令03原機(速材)005

核燃料物質使用変更許可申請書

既に許可を受けた大洗研究所(南地区)の核燃料物質使用変更許可申請書について、大洗研究所(南地区)共通編、照射燃料試験施設(施設番号1)、照射燃料集合体試験施設(施設番号5)、照射材料試験施設(施設番号8)、固体廃棄物前処理施設(施設番号12)及び第2照射材料試験施設(施設番号13)に係る内容を次のとおり変更する。

図9-1 管理区域排気系統図 (既設施設)

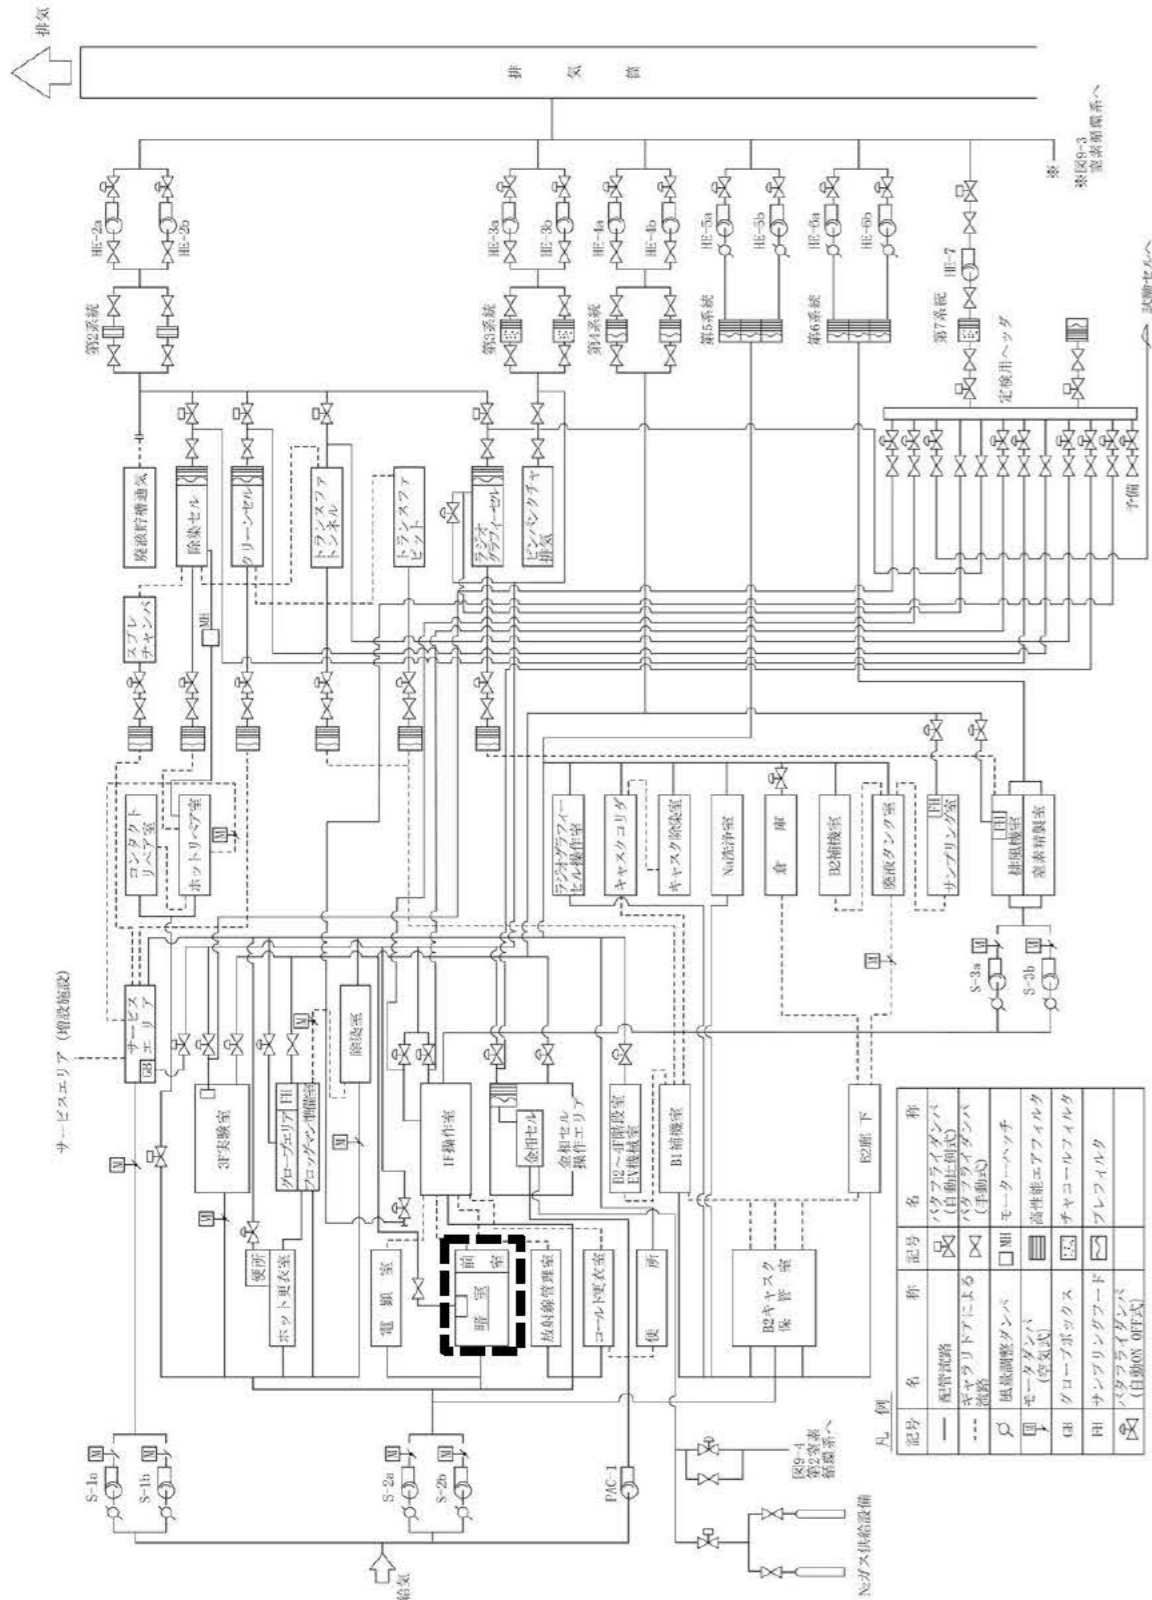
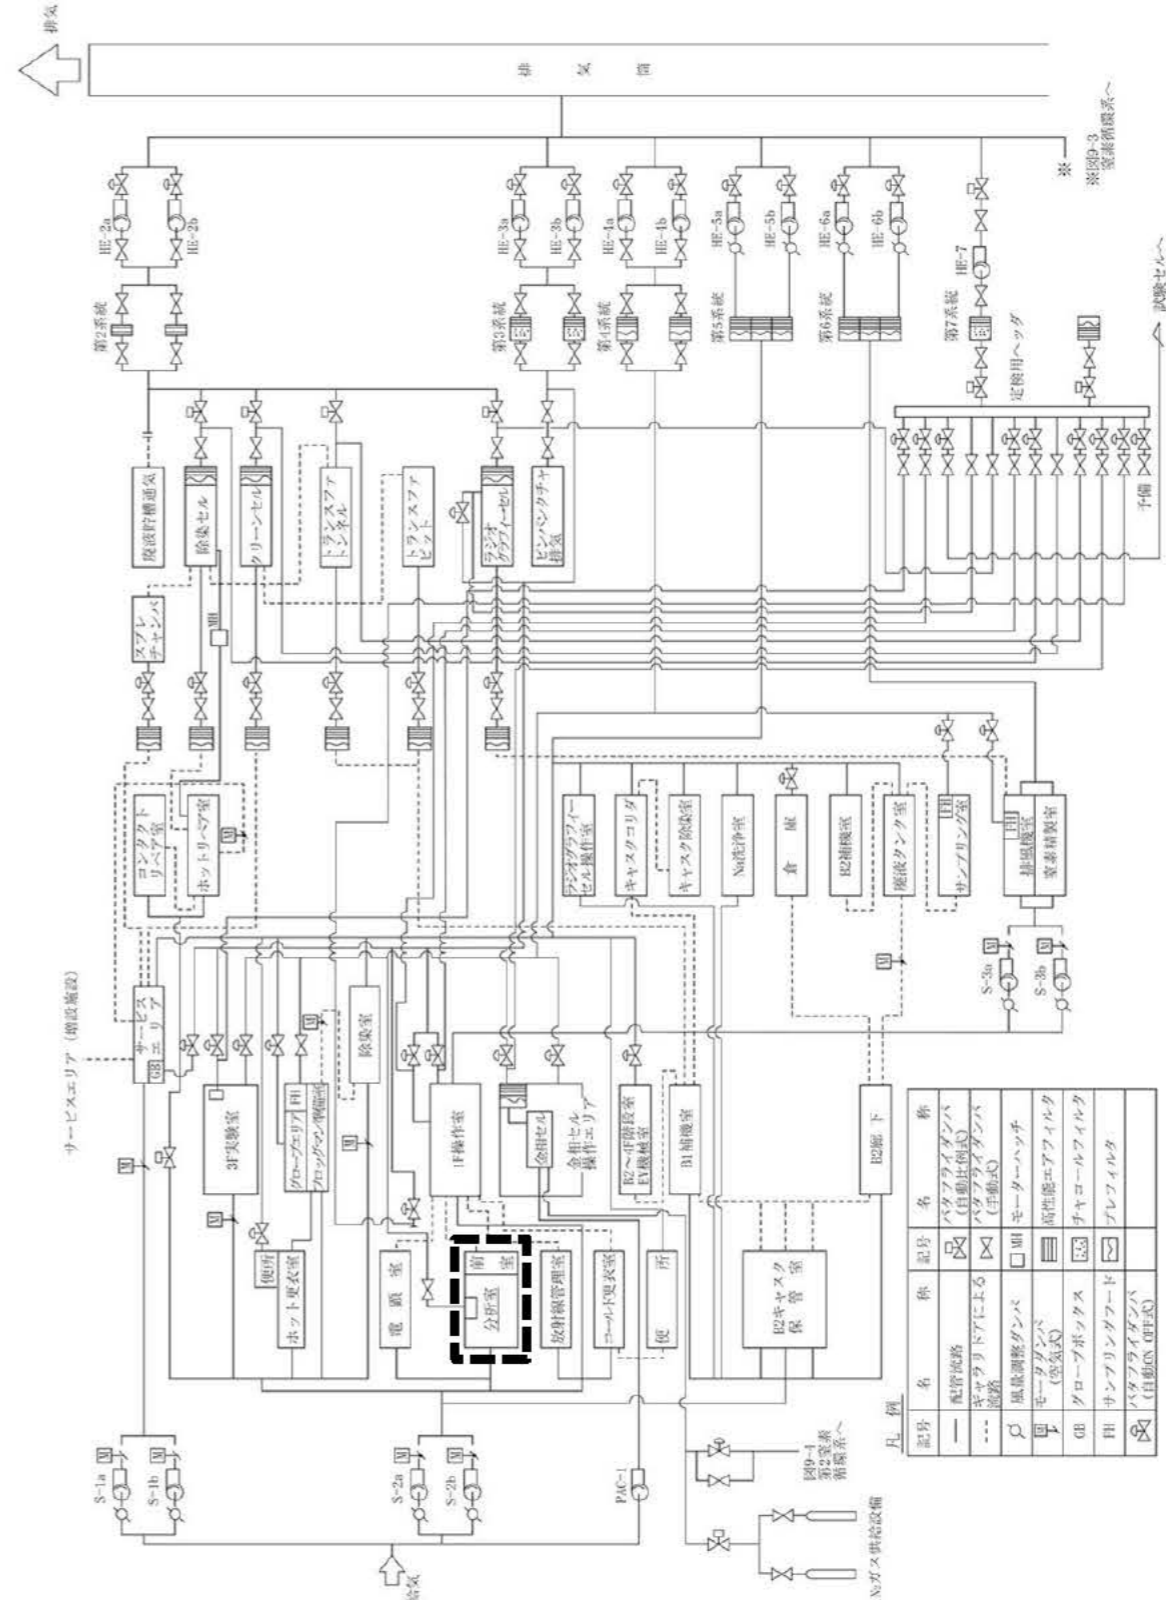
・分析装置の設置に伴う部屋名称の変更

図9-5 放射性廃液配管系統図

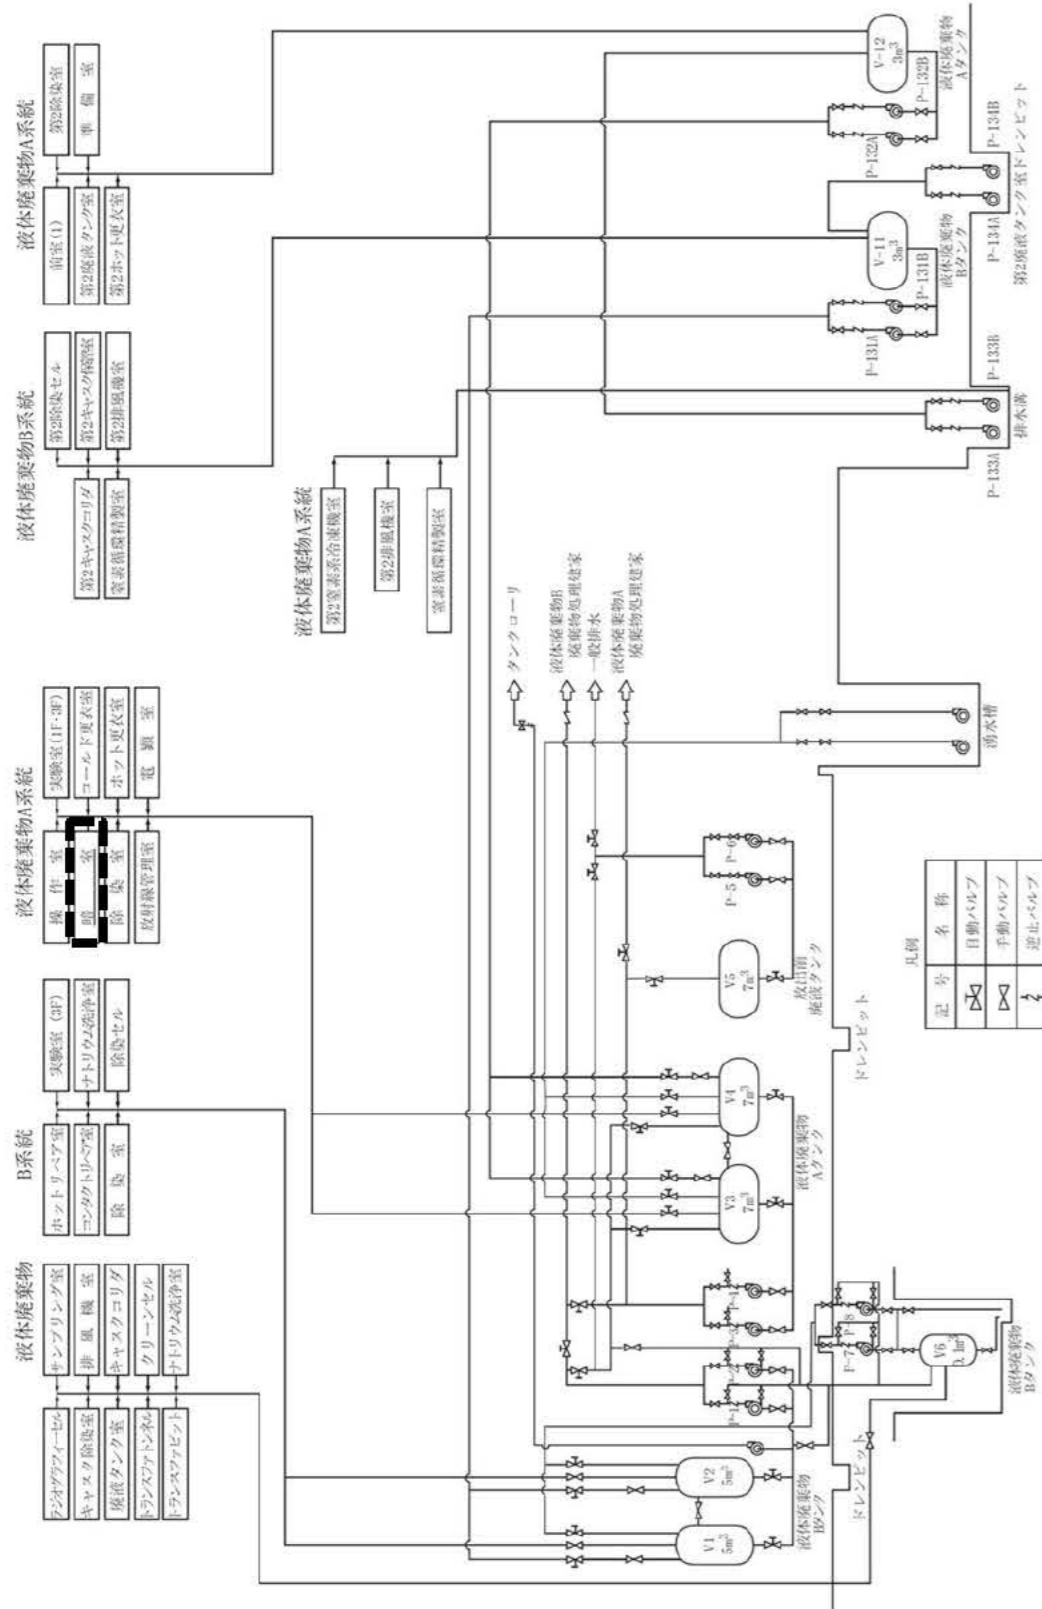
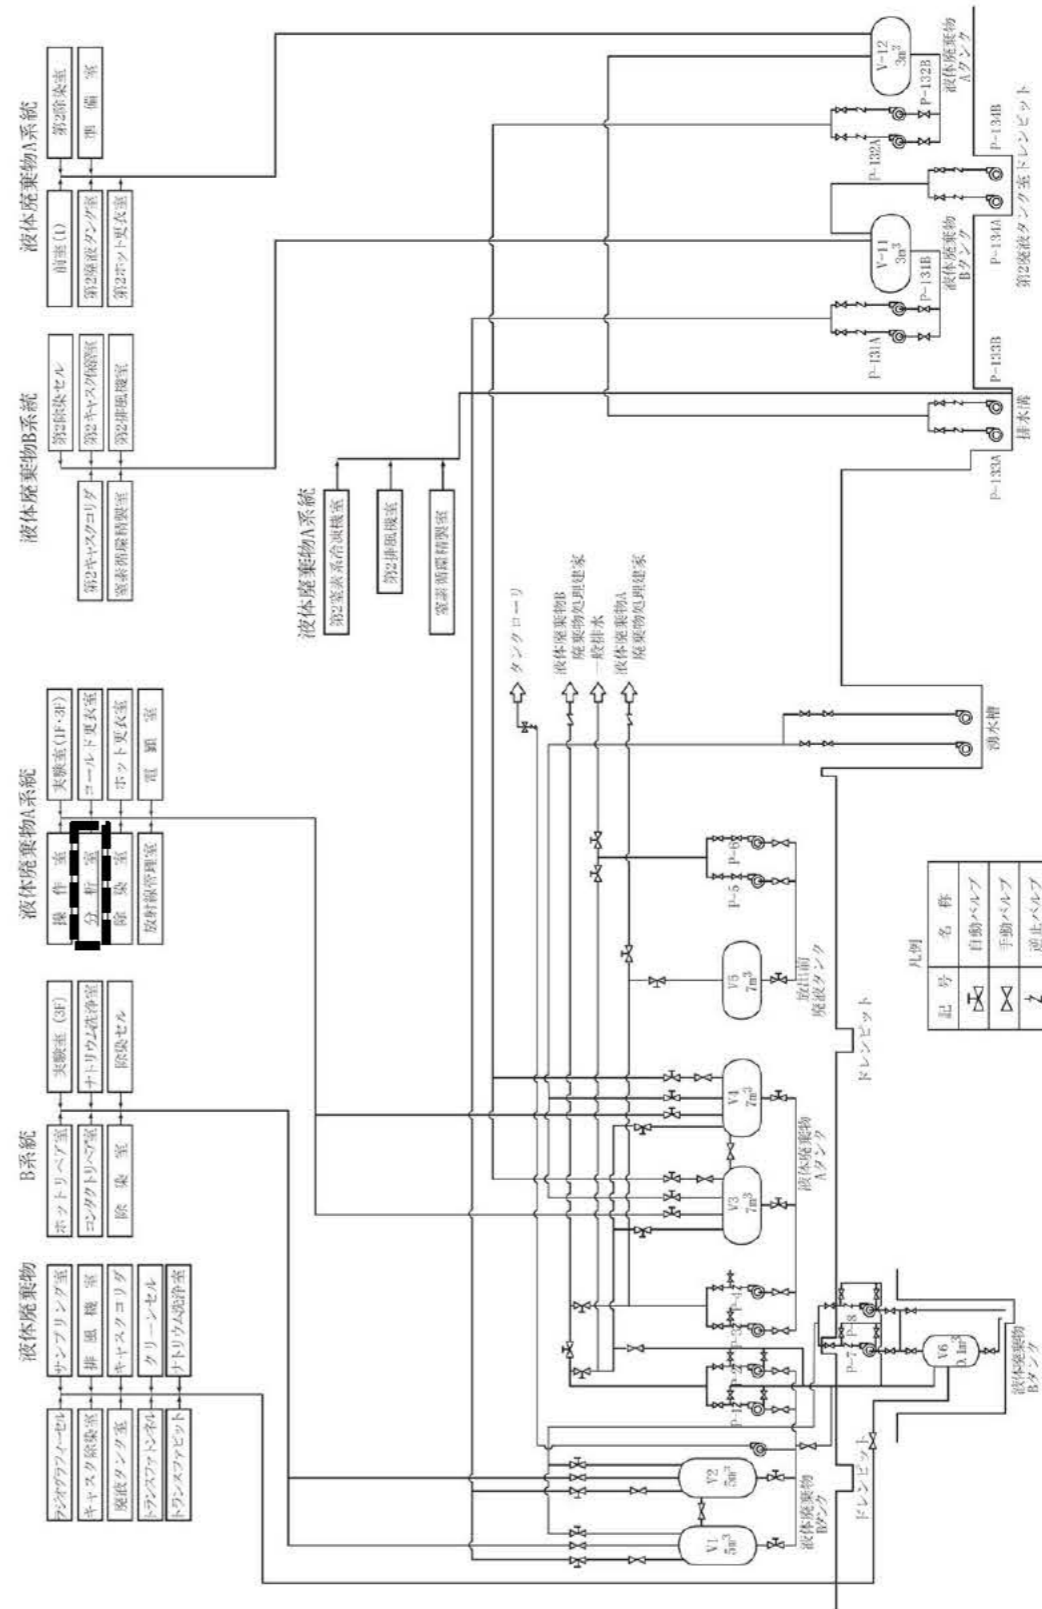
・分析装置の設置に伴う部屋名称の変更

図9 排気系統図

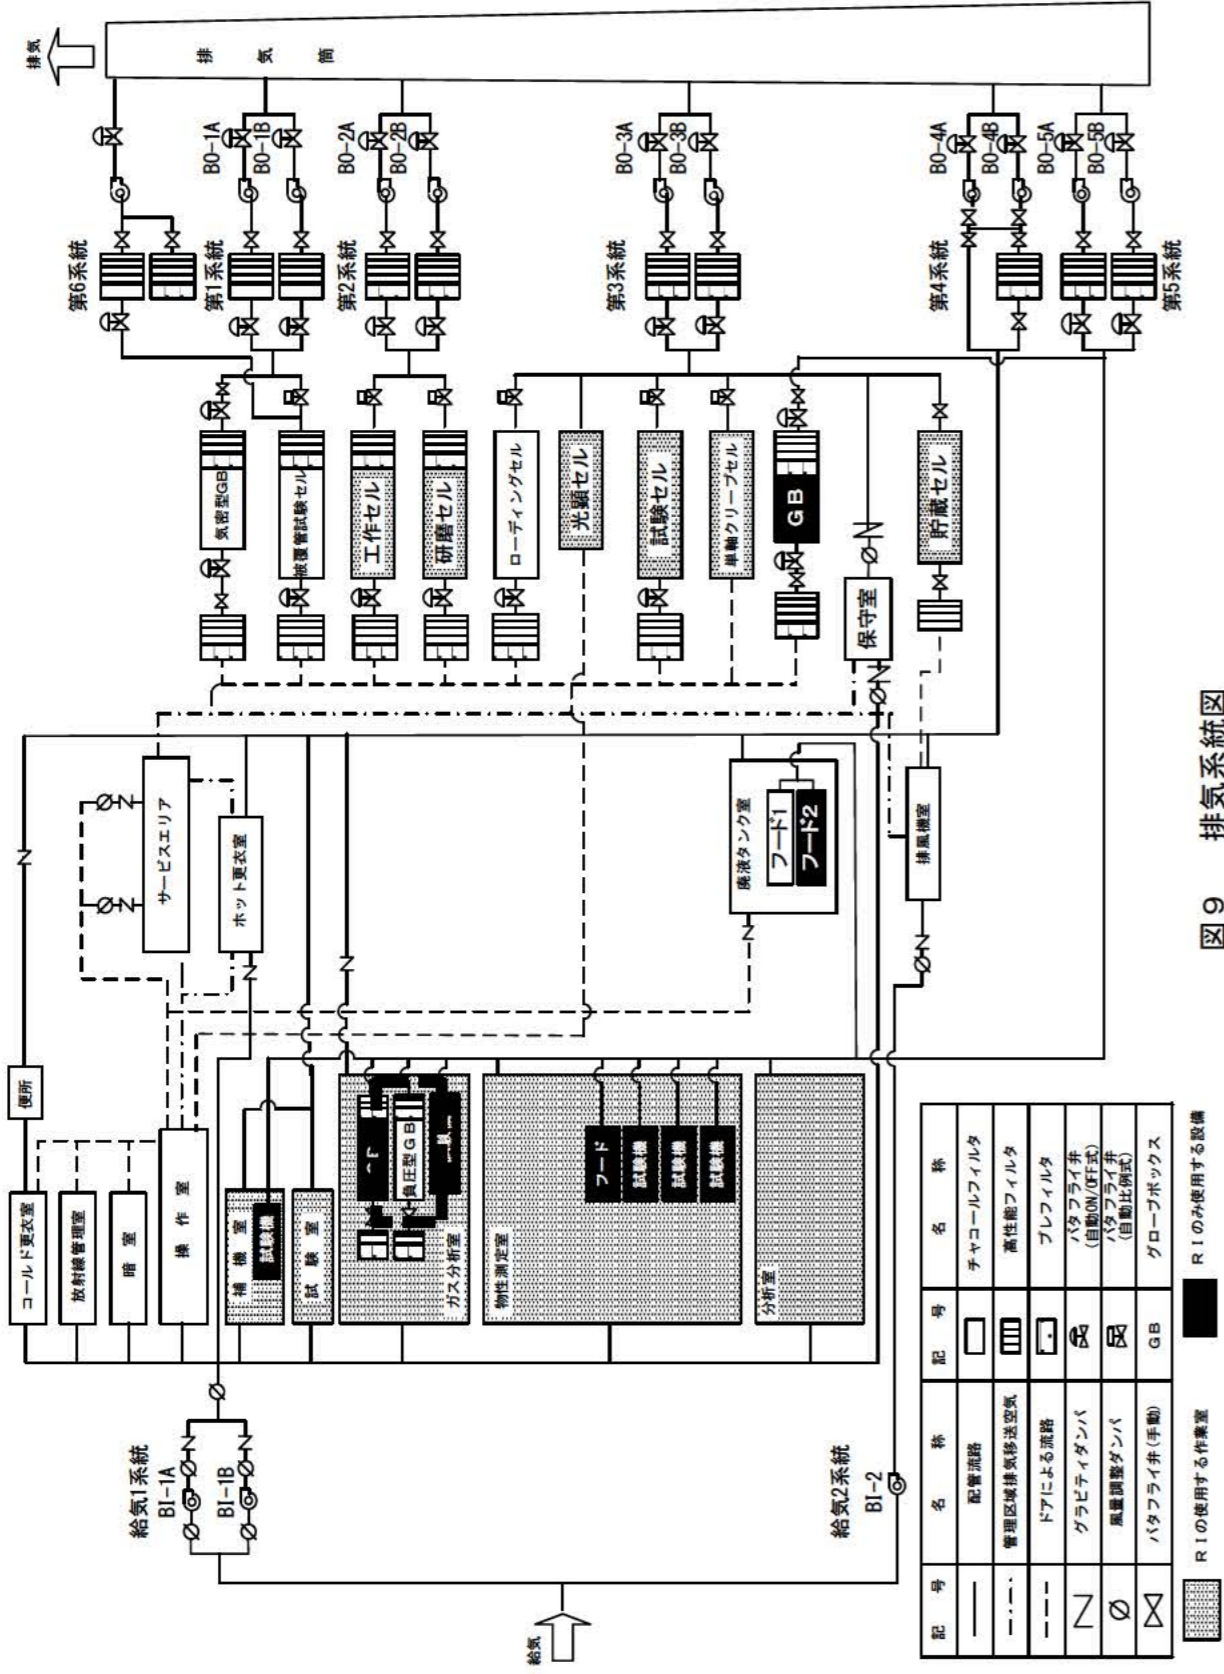
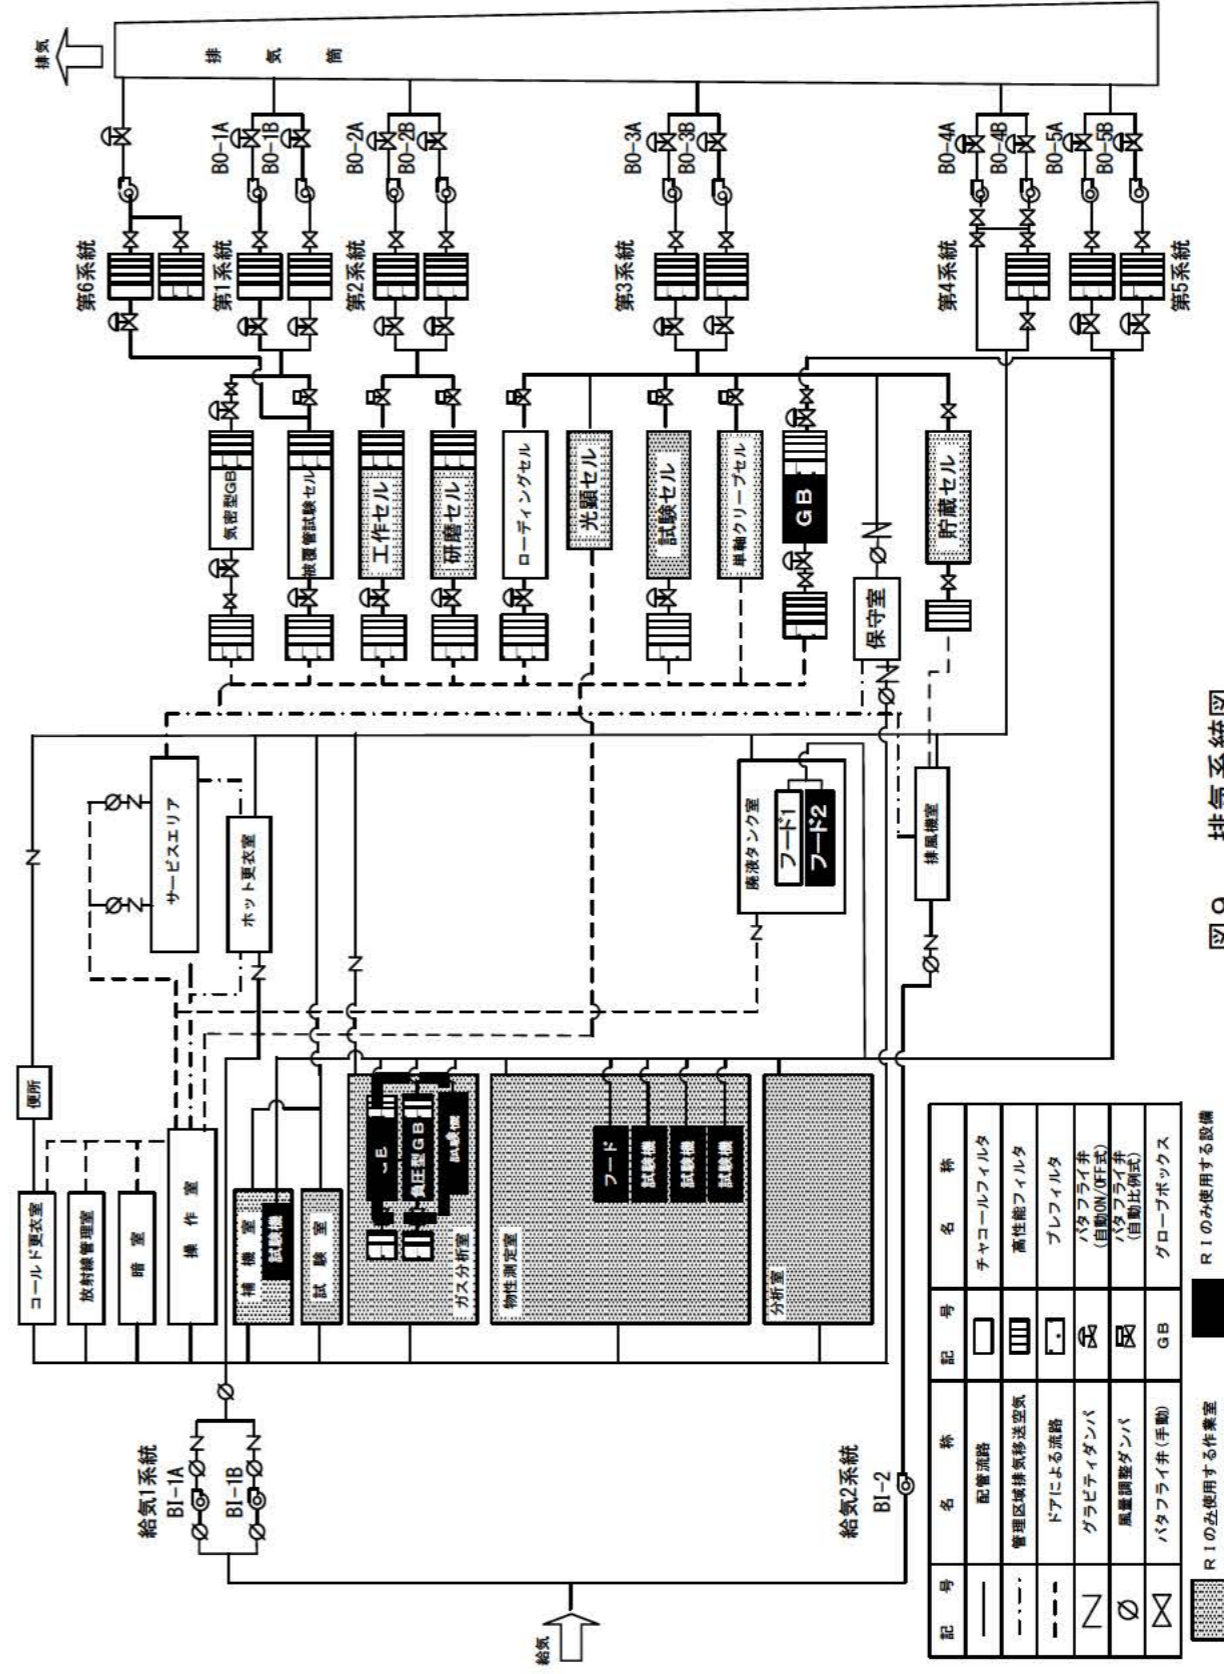
- 1) 核燃料物質等の使用が終了した設備(ガス分析室グローブボックス)について、以下の変更を行う。
- ①本文7-3項(使用施設の設備)及び表7-4(グローブボックス等の概要)から、ガス分析室グローブボックスに係る記載について削除する。
 - ②本文表2-1(場所別使用方法)から、ガス分析室に係る記載を削除する。
 - ③本文図2(1階平面図)から、ガス分析室グローブボックスを削除する。
 - ④本文図5(放射線管理設備の配置(1階))及び図10(放射性廃液系統図)のガス分析室を、RIのみ使用する作業室に変更する。
 - ⑤本文図9(排気系統図)のガス分析室グローブボックスを、RIのみ使用する設備に変更する。
